COMMISSION DU VIEUX PARIS

PROCÈS-VERBAL

de la séance du mardi 7 novembre 2000

2000 - N° 9

Fig. 1 à 4. – Escaliers 4, rue Jean Ferrandi (6e arr.) à gauche
et 15, rue Gît Le Cœur (6e arr.) à droite (en haut) ; 27, rue Galande (5e arr.) à droite
et 56, rue de Seine (6e arr.) à gauche (en bas) (Clichés Chr. Rapa – CVP)

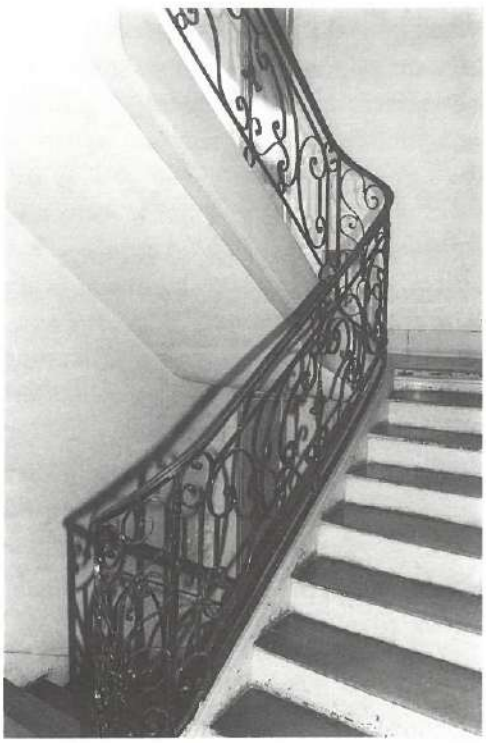
M. Michel Fleury. – Je souhaite attirer l'attention de la Commission sur un problème dont elle a déjà souvent débattu, celui des ascenseurs dont l'installation aboutit, sauf mesures préalables de protection, à des mutilations d'ouvrages de premier ordre. Quatre escaliers anciens 27, rue Galande (5e arr.), 4, rue Jean Ferrandi (6e arr.), 15, rue Gît le Cœur (6e arr.) et 56, rue de Seine (6e arr.), ainsi menacés, méritent amplement l'inscription sur l'Inventaire supplémentaire des Monuments historiques (fig. 1 à 4). Je vous propose de prendre un vœu en ce sens.

(*Le vœu est adopté*).

Fig. 5. – Établissement scolaire sis 72-76, avenue Philippe Auguste (11e arr.) – Galerie desservant les salles de classe (Cliché M. Paturange-CVP).

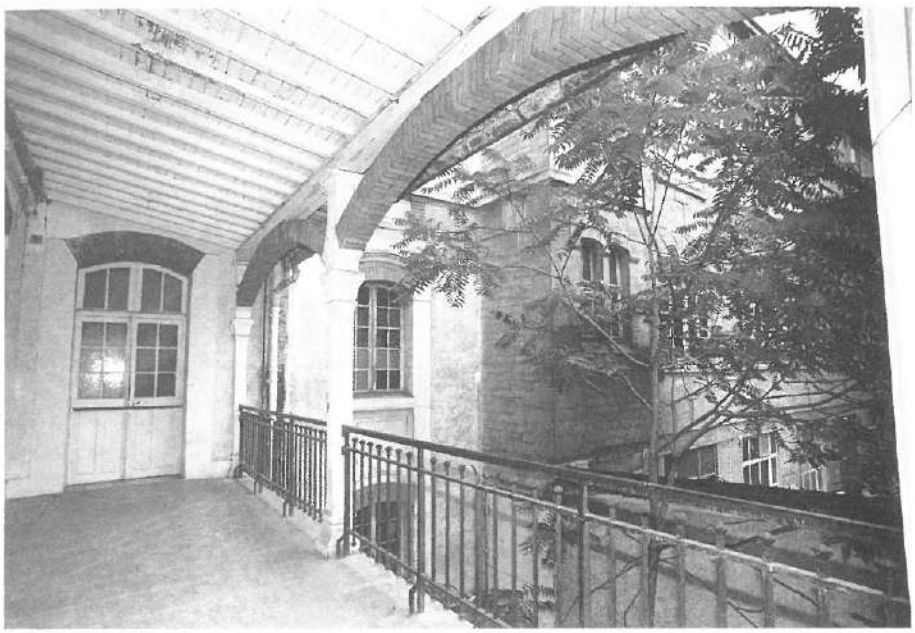
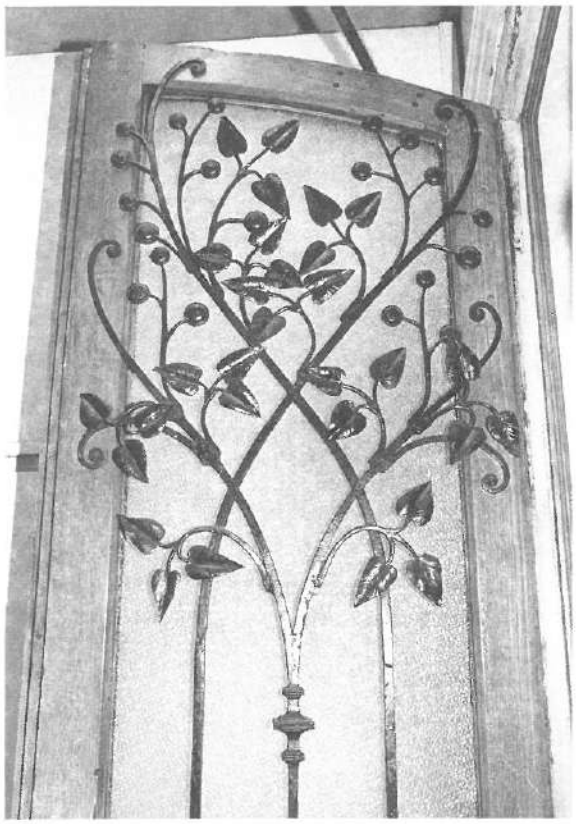
– 72-76, avenue Philippe Auguste, 20-36, passage du Bureau, 45 P2, rue Alexandre Dumas et 14-20, rue Robert et Sonia Delaunay (11e arr.) (00.P.0040), il s'agit de la réhabilitation d'un établissement scolaire construit en 1904 qui a conservé une grande partie de ses décors d'origine (fig. 5 et 6). Je vous propose de prendre un vœu en faveur de leur préservation.

(*Après intervention de* **M. Michel Junot**, *président, le vœu est adopté*).
